CONCEPTO TÉCNICO No CT - 5164
Revisión de Estudio Particular de Respuesta Local de Amplificación de Ondas Sísmicas
Artículo 7 - Decreto 193 de 2006

ENTIDAD SOLICITANTE:	Ing. Camila Castell Córdoba – Curaduría Urbana No. 5
PROYECTO:	**MULTIFAMILIARES MAKRO**
LOCALIDAD:	11 Suba
UPZ:	18 Britalia
BARRIO:	Britalia
DIRECCIÓN:	Calle 169A No.56-57
CHIP:	AAA0117SMLF
TIPO DE RIESGO:	Sísmico
EJECUTOR:	JEOPROBE Ltda.
FECHA DE EMISION:	Febrero 25 de 2008

El presente concepto técnico corresponde a la **primera revisión** realizada por la Dirección de Prevención y Atención de Emergencias, del informe *"Asesoría Geotécnica y Sismológica para la Evaluación de la Amenaza Sísmica del Proyecto Multifamiliar Makro Inmobiliaria"* elaborado por el Ing. Jorge Alberto Rodríguez, a construirse en el predio ubicado en la Calle 169A No.56-57. El cual fue radicado el 07 de Febrero de 2008 mediante oficio ER-1322, por la Ing. Camila Castell Córdoba de la Curaduría Urbana No.5, remitido como estudio sísmico local en cumplimiento a lo estipulado en el Decreto 193 de 2006 y complementado con el oficio ER-1848 del 21 de Febrero de 2008.

Figura 1. Localización del Proyecto Multifamiliares Makro.

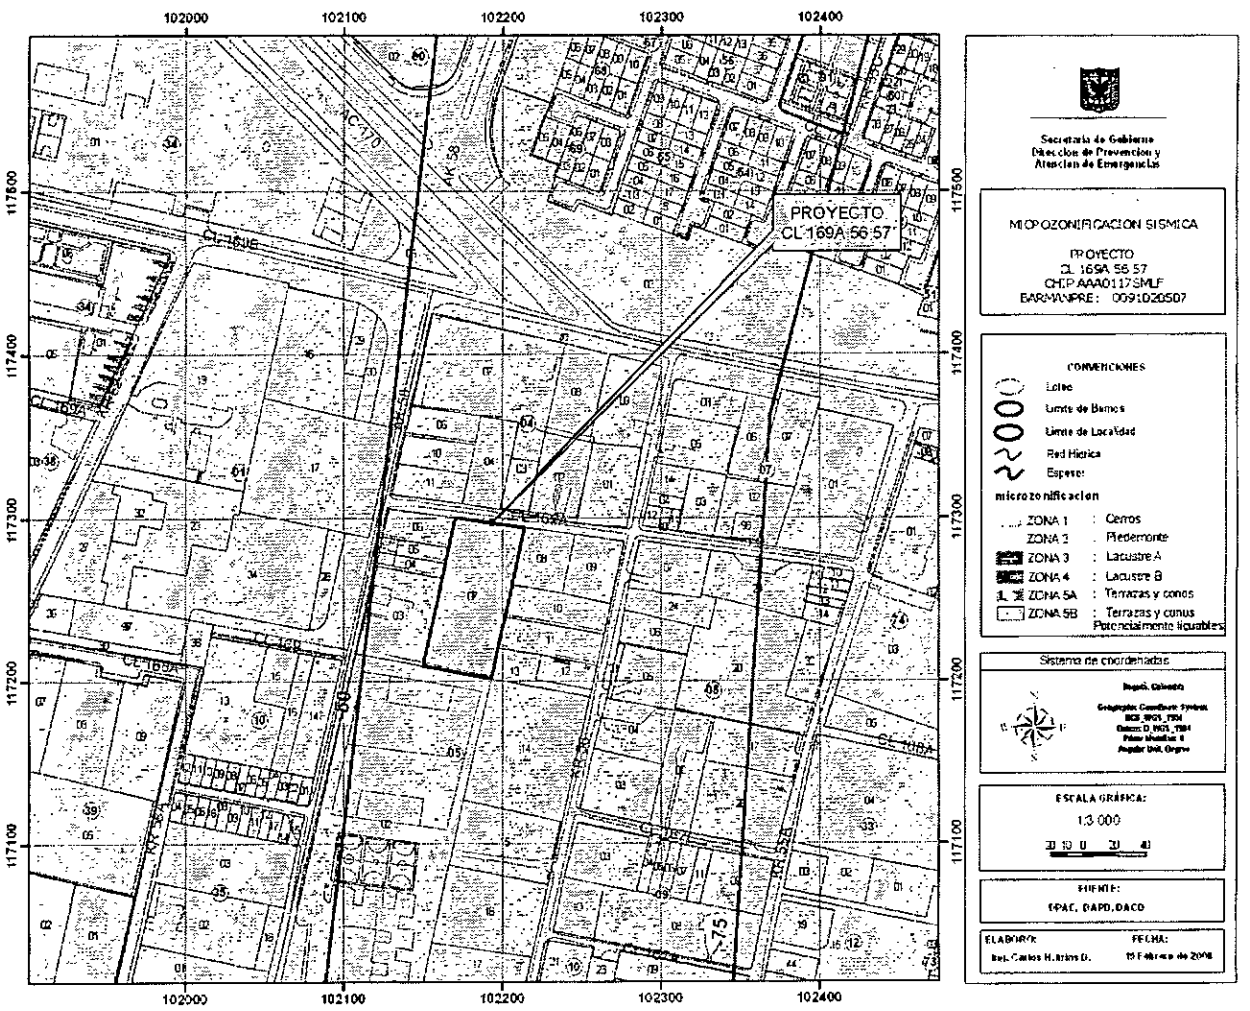
En el numeral 1.1 y 3.2, se indica que el sitio del proyecto se encuentra localizado en la Zona 3 (Lacustre A) según el decreto 193 de 2006, lo cual es consistente con la localización presentada en la Figura 1 del presente concepto.

El estudio CUMPLE con este requerimiento.

Figura 2. Espectro de diseño recomendado para el proyecto Multifamiliares Makro.

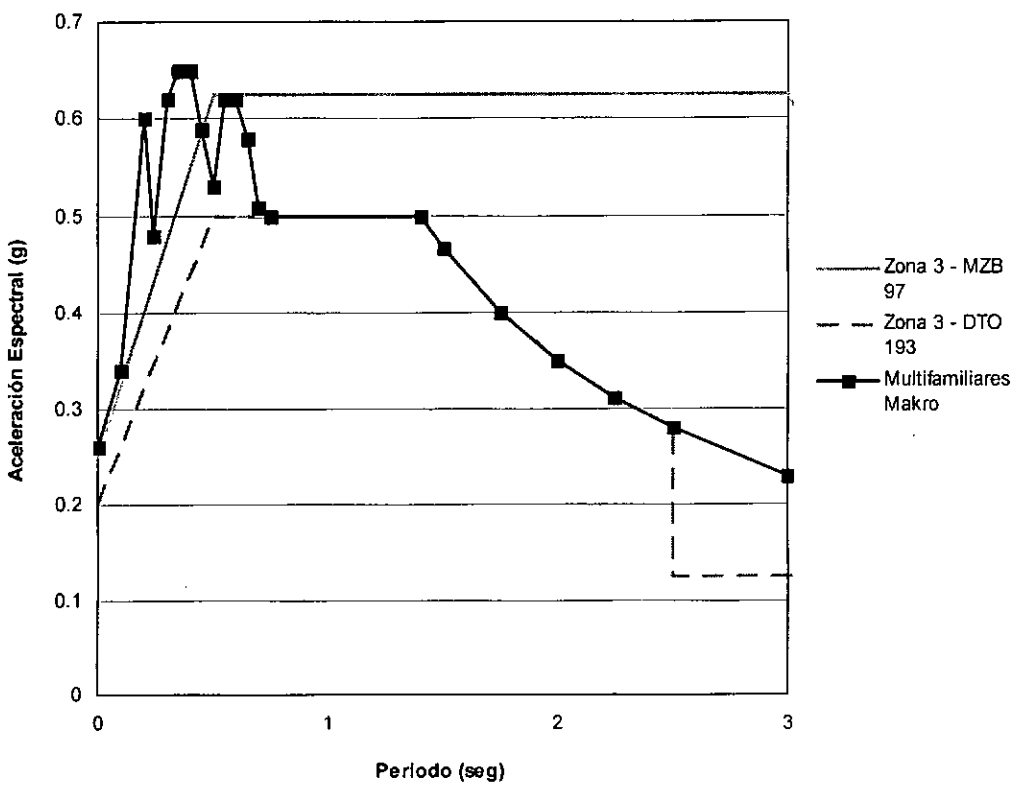
Con base en los resultados de la modelación el consultor reclasifica el sitio a zona 3 y recomienda utilizar como espectro de diseño el mostrado en la Figura 3.30 del informe, el cual se presenta en la Figura 2 del presente concepto.

El espectro propuesto inicia con un valor de Sa de 0.26 g, luego presenta tres picos en 0.2, 0.35 y 0.55 segundos con valores de Sa de 0.6 g, 0.65 g y 0.55 g respectivamente. A partir de 0.75 segundos toma los valores de espectro mínimo de la Zona 3 dados en el decreto 193 de 2006, siendo válido el espectro propuesto hasta un periodo de 3 segundos.

El estudio CUMPLE con este requerimiento.
